Modulo per la presentazione delle osservazioni per i piani/programmi/progetti sottoposti a procedimenti di valutazione ambientale di competenza statale

Oggetto: Codice procedura 10847 - Costruzione ed esercizio di un impianto di produzione di energia elettrica da fonte eolica "FLORA" di potenza nominale pari a 52,8 MW, da realizzarsi nel comune di Manciano (GR) e delle opere ed infrastrutture connesse

TESTO DELLE OSSERVAZIONI

IMMAGINE n. 2 CUMULO IMPIANTI EOLICI nel BACINO VISIVO TERRITORIO di MANCIANO e di MONTALTO di CASTRO.

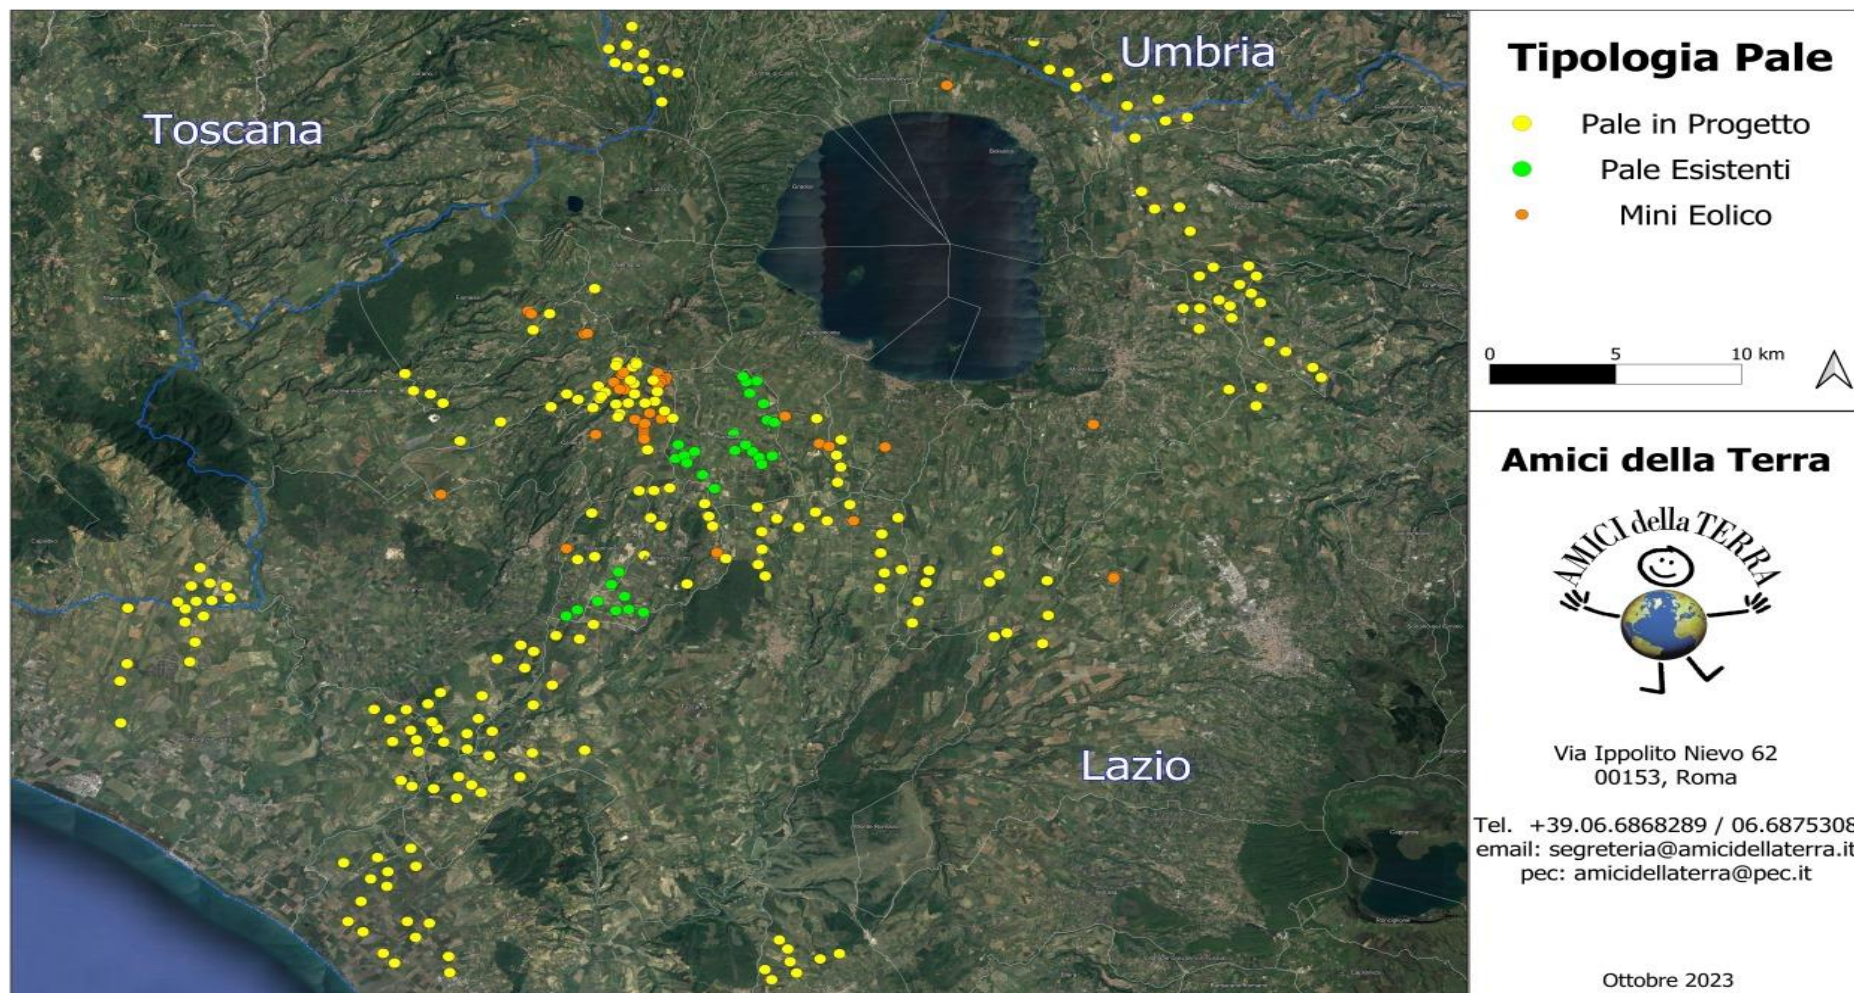
3) OSSERVAZIONE: CUMULO e SATURAZIONE IMPIANTI FER NELLA PROVINCIA di VITERBO, IN PARTICOLARE NEL COMUNE DI MONTALTO DI CASTRO E NELLA ZONA A CONFINE CON IL COMUNE di MANCIANO che SI TROVANO NELLO STESSO BACINO VISIVO.

La zona in cui in cui è stato progettato l'eolico Fiora è già occupata da diversi centinaia di ettari di impianti fotovoltaici già esistenti e in procedura VIA al Mase e alla Regione Lazio così come da diversi progetti di impianti eolici industriali (vedi Allegato Osservazioni immagini nn. 2,3 e 4. L'impianto eolico Fiora, pur trovandosi in Toscana ma nello stesso bacino visivo del territorio limitrofo laziale ed a poche centinaia di metri da una zona già estremamente satura del Lazio, andrebbe ad appesantire una situazione già *critica per la sostenibilità ambientale*.
